RESOLUCIÓN N.º

POR MEDIO DE LA CUAL SE OTORGA UN PERMISO DE OCUPACIÓN DE CAUCE Y SE TOMAN OTRAS DETERMINACIONES

Que técnicos de la Corporación procedieron a evaluar la información presentada, generándose el informe técnico N° **IT-00875-2024** del 10 de febrero de 2025, dentro del cual se formularon las siguientes observaciones y conclusiones las cuales son parte integral del presente acto:

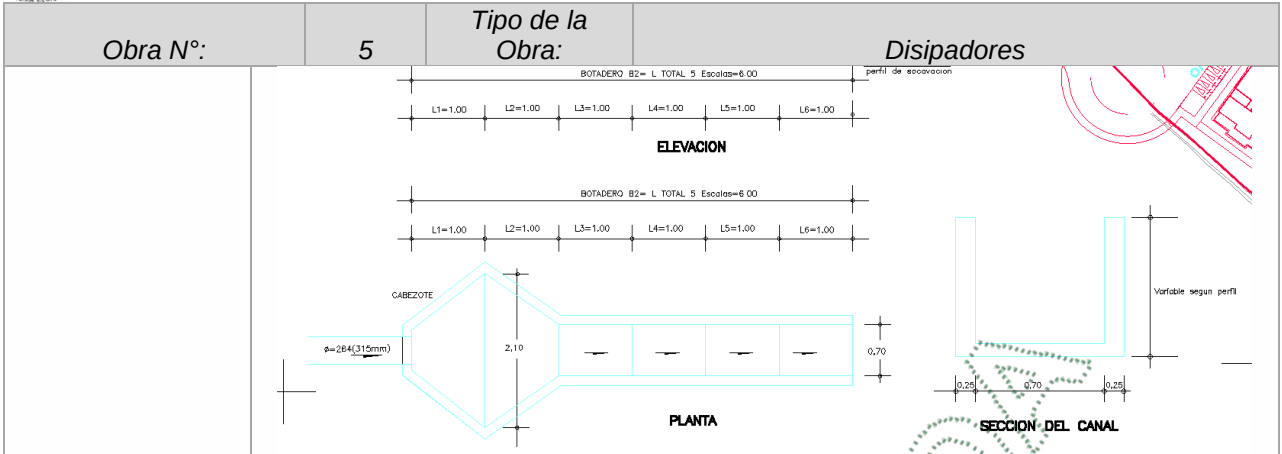
Obra N°:			5			Tipo de la Obra:		Disipadores	
Nombre de la Fuente:			Sin Nombre Los Juncos-Ipanema			Duración de la Obra:		Permanente	
Coordenadas						Altura(m):		Variable	
LONGITUD (W) - X			LATITUD (N) Y			Z		Ancho(m):	
								Longitud(m):	
								Pendiente longitudinal (%)	
								Profundidad de Socavación(m):	
								Capacidad(m³/seg):	
								Cota Lámina de agua de la fuente de Tr= 100 años (m)	
								2090.26	
								2093.23	
								Cota Batea de la obra(m)	
La obra cuenta con una llave antisocavación mínimo de 0.8m									
Observaciones: NOTA: LA PROFUNDIDAD DE LA AVE DEPENDE DEL PERFIL DE SOCACION Y POR TAL MOTIVO ESTA DEBERA SER DEFINIDA POR EL INGENIERO QUE REALICE DICHO PERFIL

3.4.2 Hidráulica

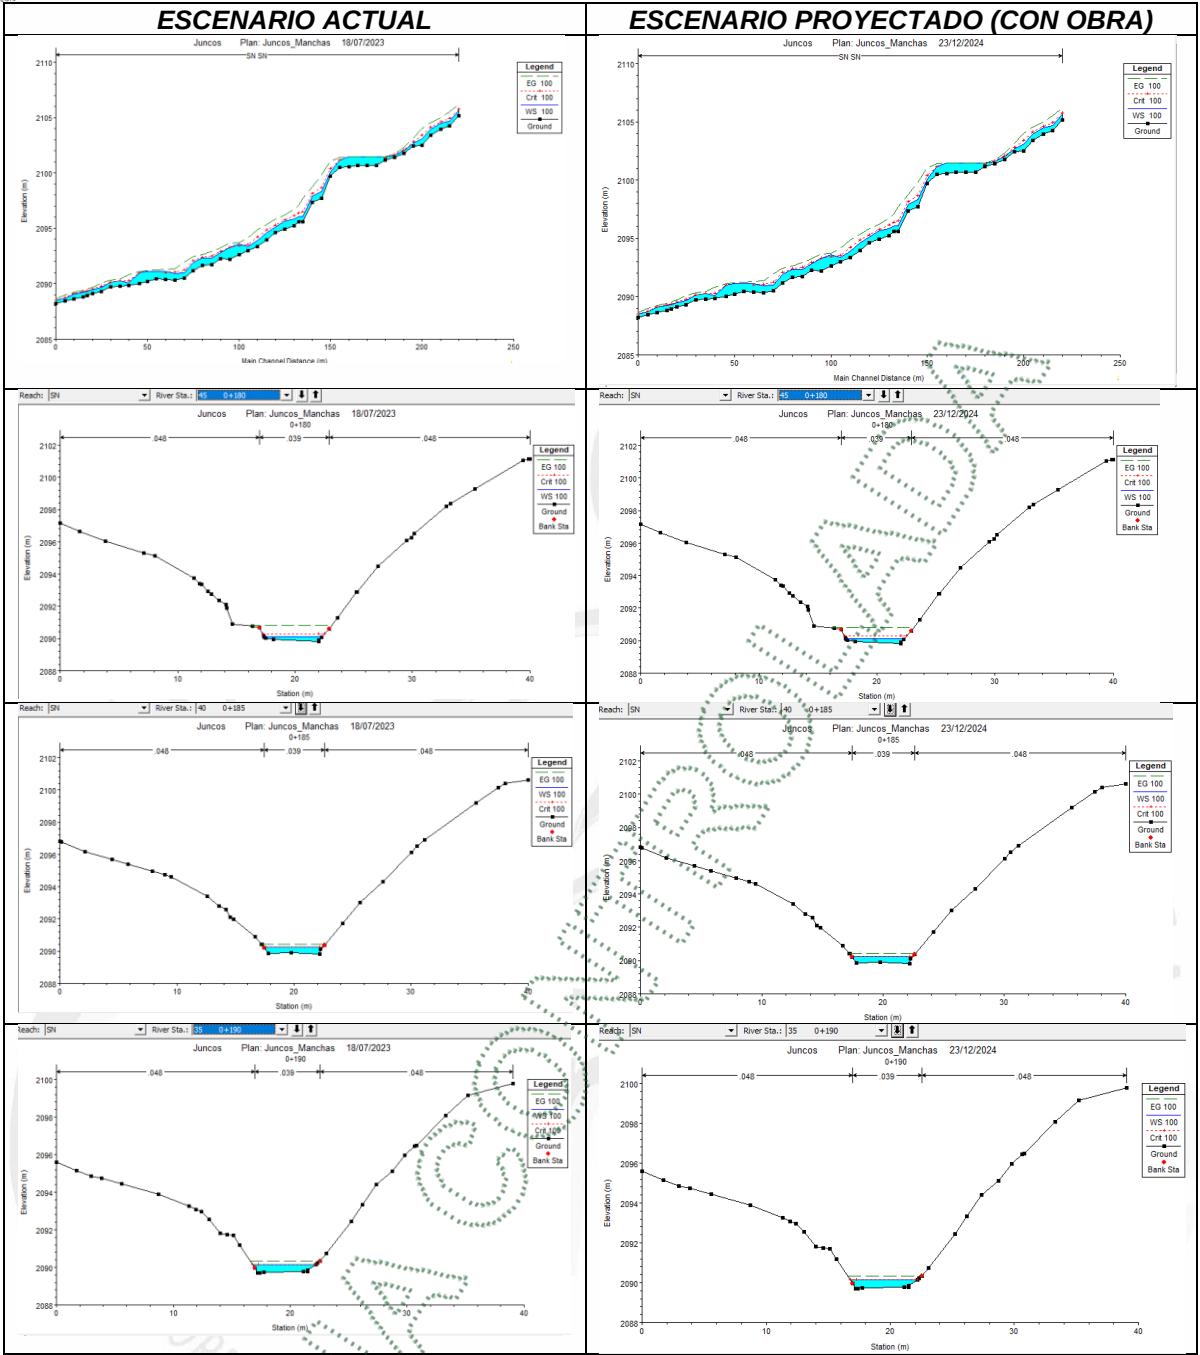
Se contó con un levantamiento topográfico de márgenes y lecho de la quebrada Sin Nombre en el tramo de estudio, ubicado en la zona colindante con el predio donde se ejecutarán el proyecto LOS JUNCOS ubicado en el sector de San Antonio de Pereira, municipio de Rionegro, predio con Folio de Matricula Inmobiliaria FMI 24061, el cual contó con información en una longitud de 220 m que inician en la zona superior del predio y finalizan en el sitio de confluencia sobre la margen izquierda de la quebrada La Pereira. Las secciones transversales se elaboraron cada 5 m, con el fin de detallar adecuadamente los cambios en el fondo del canal.

Una vez comparado los parámetros hidráulicos para el escenario actual y proyectado (con obra), no se observa una variación significativa de la velocidad y cota de la lámina de agua.

3.4.5 Visita al sitio

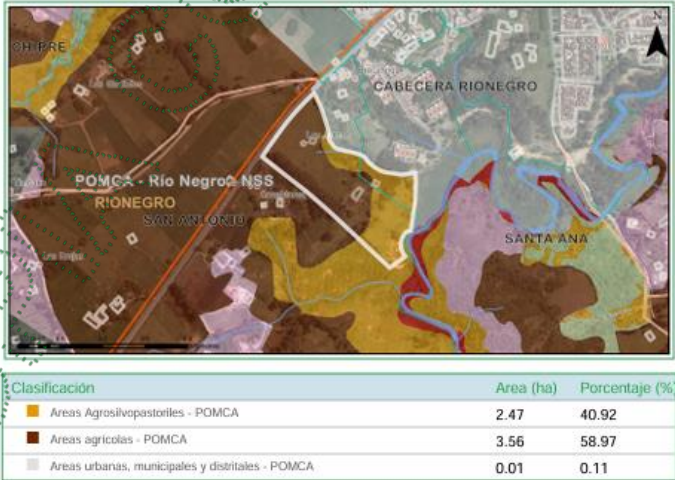
En la visita realizada el pasado 18 de noviembre de 2024 se pudo observar que la obra no se ha construido. En la zona se observa vegetación rraparía y la presencia de unos árboles.

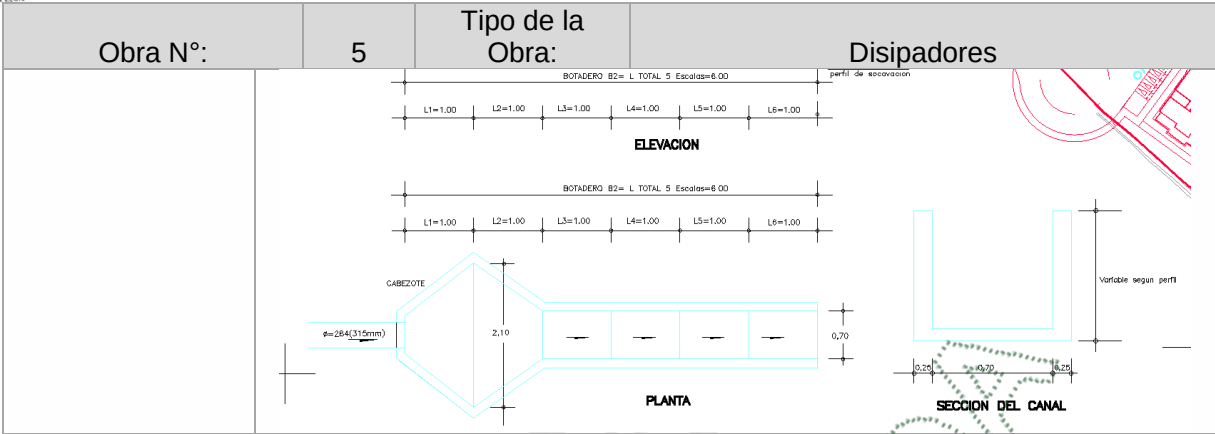
Obra N°:	5	Tipo de la Obra:	Disipadores	
Nombre de la Fuente:	Sin Nombre Los Juncos-Ipanema		Duración de la Obra:	Permanente
Coordenadas			Altura(m):	Variable
LONGITUD (W) - X			Ancho(m):	0.7
LATITUD (N) Y			Longitud(m):	5.0
Z			Pendiente longitudinal (%)	2.0
-75 22 58.931 6 7 25.183 2093.23			Profundidad de Socavación(m):	0.34
			Capacidad(m³/seg):	0.06
			Cota Lámina de agua de la fuente de Tr= 100 años (m)	2090.26
			Cota Batea de la obra(m)	2093.23
Observaciones:	La obra cuenta con una llave antisocavación mínimo de 0.8m DTA: LA PROFUNDIDAD DE LA Llave DEPENDE DEL PERFIL DE SOCAVACION Y POR TAL MOTIVO ESTA DEBERA SER DEFINIDA POR EL INGENIERO QUE REALICE DICHO PERFIL

PARÁGRAFO PRIMERO: Esta autorización se otorga considerando que las obras referidas se ajustarán totalmente a la propuesta de diseño teórica (planos y memorias de cálculo) presentada en los estudios que reposan en el expediente de Cornare N° 056150541875.
